**Контрольная форма обследования доступности приоритетных объектов и услуг социальной инфраструктуры для инвалидов и других МГН.**

**Наименование объекта:** Муниципальное бюджетное общеобразовательное учреждение основная общеобразовательная школа №15 ст.Зимовьё Тырминского сельского поселения Верхнебуреинского муниципального района Хабаровского края

**Дата обследования:** 15 августа 2022 года

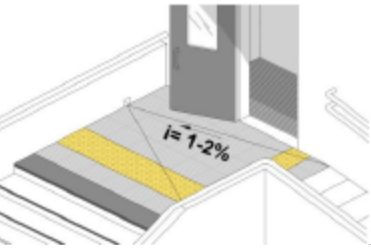
Кнопка вызова не выше 0,8 м от уровня пола	Измерение		Кнопка вызова не соответствует требованиям	Привести в соответствие
<b>Лестница наружная</b>

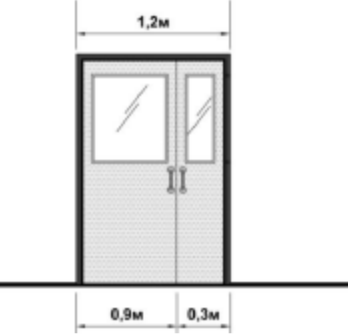
2.8	<p>Ширину марша пандуса следует принимать при исключительно одностороннем движении не менее 1,0м, в остальных случаях – по ширине полосы движения. Поручни в этом случае принимать по ширине полосы движения по ширине пандуса.</p>	<p><input type="checkbox"/> Нет Измерение: 0,97 м</p>		Пандус отсутствует	- Привести в соответствие

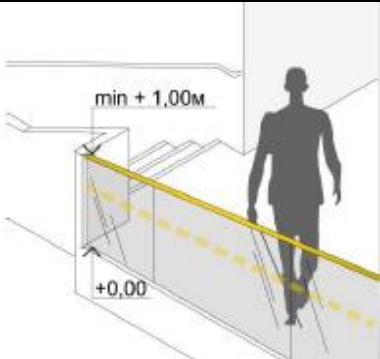
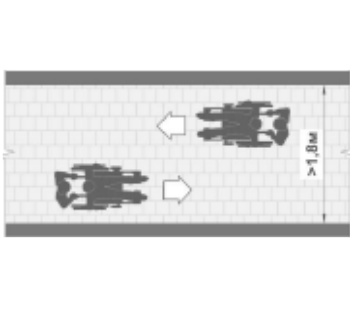
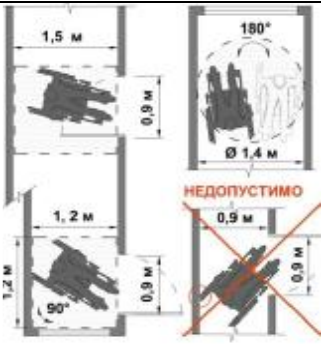
2.19	Входные двери должны иметь ширину в свету не менее 1,2 м.	<input checked="" type="checkbox"/> Нет Измерение:	 <p>фото двери</p>	Ширина входной двери менее 1.2. м.	Привести в соответствие
2.23	Наружные двери, доступные для МГН, могут иметь пороги. При этом высота каждого элемента порога не должна превышать 0,014	<input checked="" type="checkbox"/> Нет Измерение:			Привести в соответствие

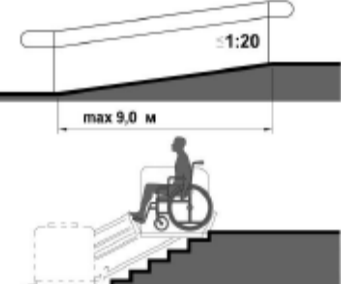
3.14	<p>Поручни рекомендуется применять округлого сечения диаметром от 0,04 до 0,06 м</p> <p>Расстояние в свету между поручнем и стеной должно быть не менее 0,045м для гладких поверхностей и не менее 0,06м для шероховатых поверхностей</p>	<p><input type="checkbox"/> нет Измерение: 0,08 м</p> <p><input type="checkbox"/> нет Измерение: 0,050 м</p>		отсутствует	-
3.15	Ребро ступени должно иметь закругление радиусом не более 0,05 м	<input type="checkbox"/> Да		отсутствует	
3.16	Бортики на боковых краях ступеней высотой не менее 0,02 м.	<input type="checkbox"/> Нет Измерение:		отсутствует

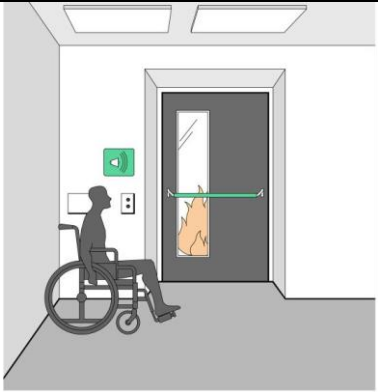
3.21	При перепаде высот пола в здании или сооружении следует предусматривать лестницы, пандусы или подъемные устройства, доступные для МГН	<input checked="" type="checkbox"/> Нет Осмотр:		Пандуса нет	Техническое решение невозможно
------	---	--	--	-------------	--------------------------------

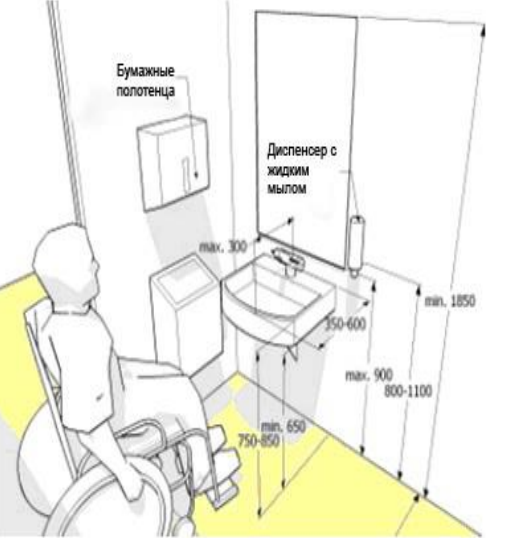
5.2	В общем количестве кабин уборных общественных и производственных зданий доля доступных для МГН кабин должна составлять 7%, но не менее.	<input type="checkbox"/> Нет Осмотр:		Не соответствует требованиям	Техническое решение невозможно
